# Servicemelding

Produkt: VM320	Servicemeldingsnr: 4132-S001	Ver: 1
-------------------	---------------------------------	-----------

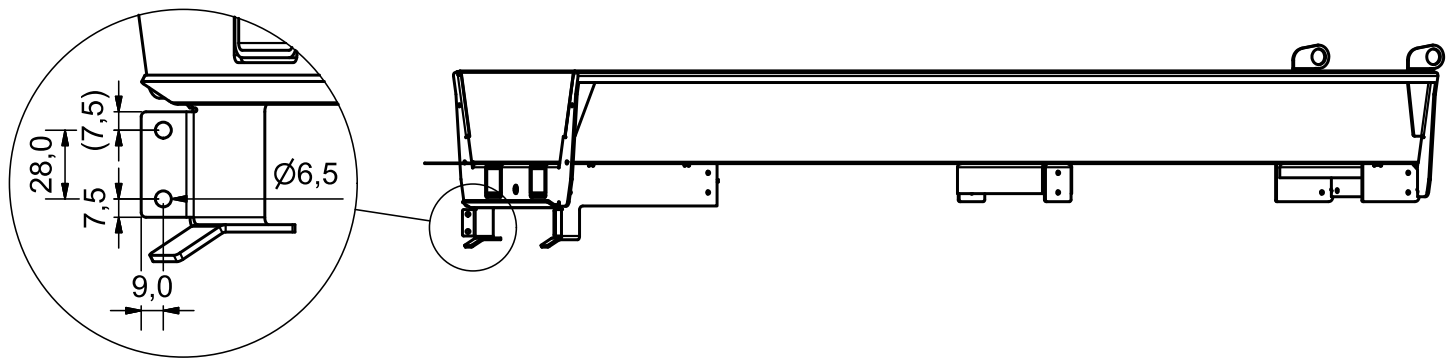
Medbringere på transportbånd hefter i innløpet på transportbåndet.

Medbringer er rotert mer enn innløpet tolererer

Montere to stk ledeplater i innløpet. Komplettnummer 141329011
